03.10.2018/  
k18sv-merkblatt-5/gpl/mpi

**Aktuelles Merkblatt Nr. 3  
des Österreichischen Fliesenverbandes  
Ausgabe 2018**

## **2. Merkblatt Nr. 3/2018<sup>1</sup>, Pkt.6. „Türen, feuchtigkeitsempfindliche Zargen und anschließende Bodenbeläge“**

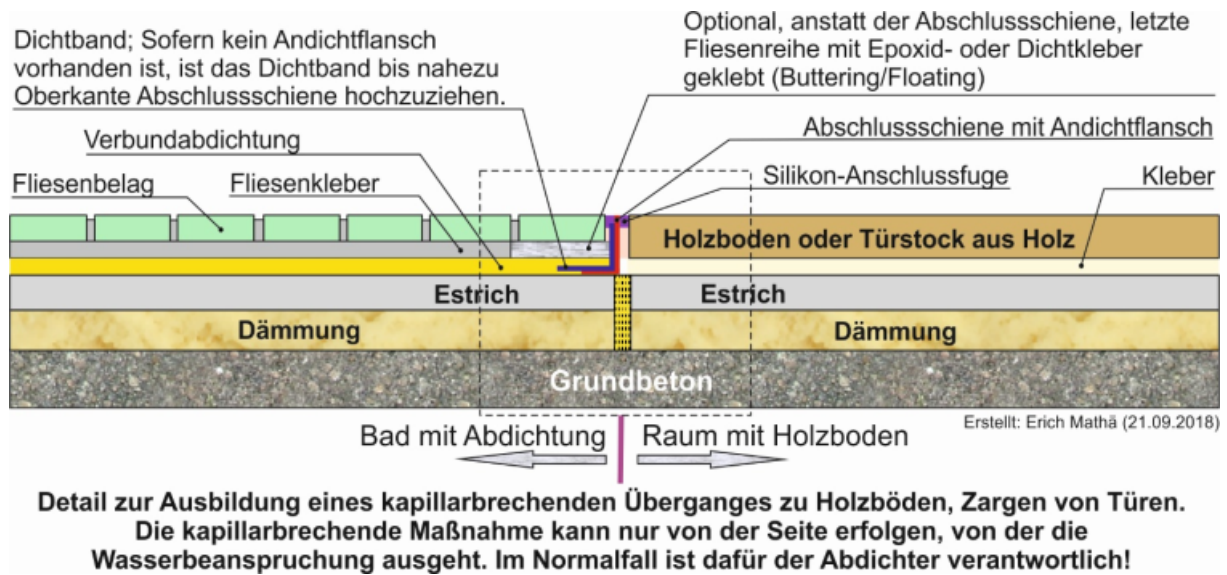
Hier wird im Merkblatt davon gesprochen, dass nicht der Abdichter, sondern das Folgegewerk (Bodenleger,...) die kapillarbrechenden Maßnahmen setzen muss.

**Aus Sicht der Verfasser** kann aber ausschließlich der Abdichter diese Maßnahme setzen.

Der Abdichter hat die Verantwortung darüber, dass das Wasser/die Feuchtigkeit den Nassbereich nicht verlässt. Das Wasser/die Feuchtigkeit darf nicht in den angrenzenden Untergrund gelangen und auch den Nassraum nicht anderweitig verlassen.

Wasser/Feuchtigkeit, welches/welche sich oberhalb der Verbundabdichtung im Kleberbett befindet und bewegt, darf nicht zum Parkettboden oder zur Holzarge gelangen.

Sobald das Wasser zum Holzboden oder zur Zarge gelangt, hat es den abzudichtenden Bereich bereits unkorrekterweise verlassen und hat dann der Folgegewerker (zB. Bodenleger) keine Möglichkeit mehr, den Abdichtungsmangel zu beheben und keine Chance, sein Gewerk zu schützen.

**2.** Der Einbau von kapillARBrechenden Maßnahmen bei Türen, feuchtigkeitsempfindlichen Zargen und anschließenden Bodenbelägen ist vom Abdichter auszuführen.

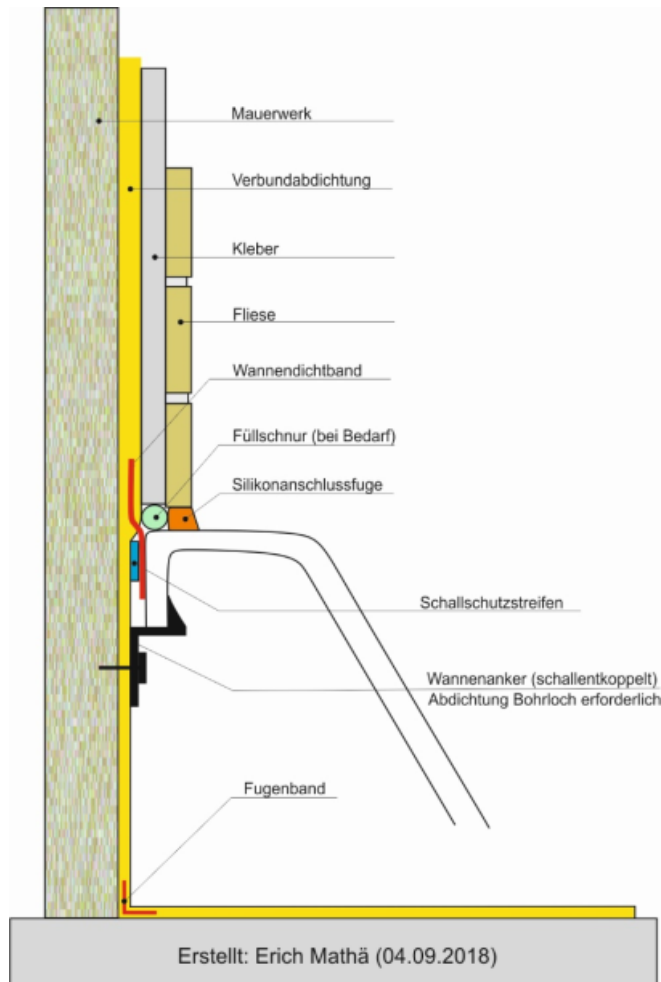
Hier wird unter anderem ein Detail vorgefunden, welches die Anbindung der Wannen und Tassen mittels elastischen Dichtstoffen zulässt.

**Aus Sicht der Verfasser** sind elastische und elasto-plastische Dichtstoffe in der Praxis nicht geeignet, um Anbindungen von Badewannen und Duschtassen an das Mauerwerk oder an die Verbundabdichtung dauerhaft dicht herzustellen.

Da der Dichtstoff zwischen Wannenrand und Mauer im eingebauten Zustand nicht gewartet werden kann, ist er für diesen Einsatz der Logik folgend ungeeignet!

**Aus der Sicht der Verfasser** wird in der Praxis bei Schadensfällen, wo zur Abdichtung zwischen Wannenrand und Wand ein Dichtstoff verwendet wurde, die Verantwortung wegen eines Verarbeitungsfehlers auf den Professionisten - meist auf den Installateur - zurückfallen.

Es sind daher geprüfte Systeme von Dichtbändern und Dichtbändecken, welche sachgerecht auf die Wannen und Tassen aufzubringen sind, zu verwenden.

Die Dichtbänder und Dichtbändecken sind vom Abdichter in die Verbundabdichtung einzuarbeiten.

Detail Wannenfugenband mit Abdichtung unter der Wanne:

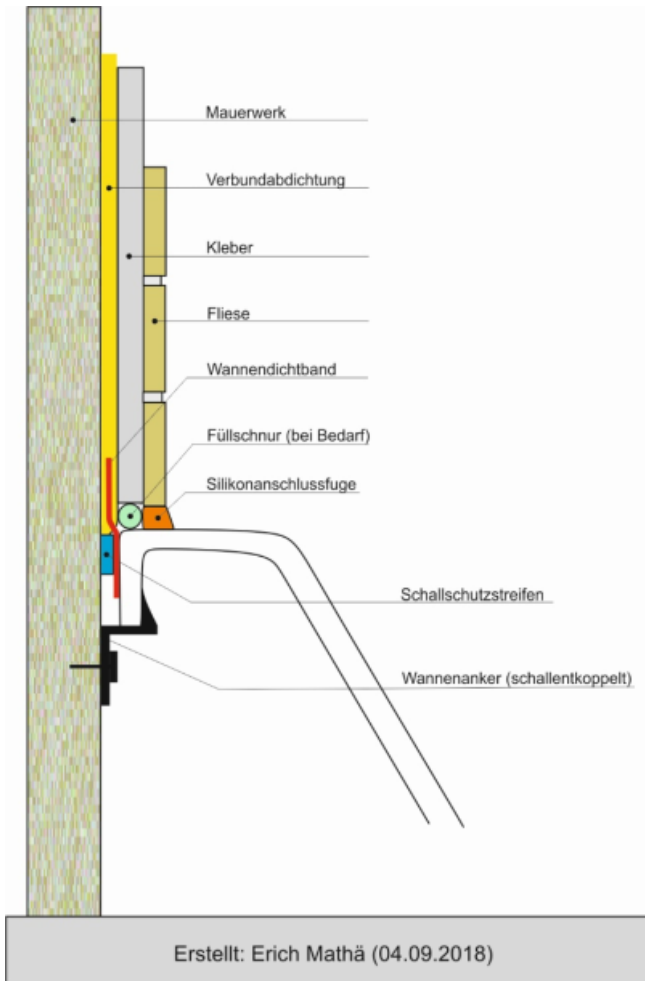
**Einbindung einer Wanne/Tasse in die Verbundabdichtung, wenn Verbundabdichtung unter der Wanne/Tasse möglich. Detail wurde in Anlehnung an das IVD Merkblatt Nr. 3 erstellt.**

**3.a.** Beim Einbau von Badewannen und Duschtassen ist eine dauerhafte Abdichtung mit geprüften Systemen von Dichtbändern und Dichtbändecken herzustellen. Eine Abdichtung mit Dichtstoffen ist nicht zwecktauglich.
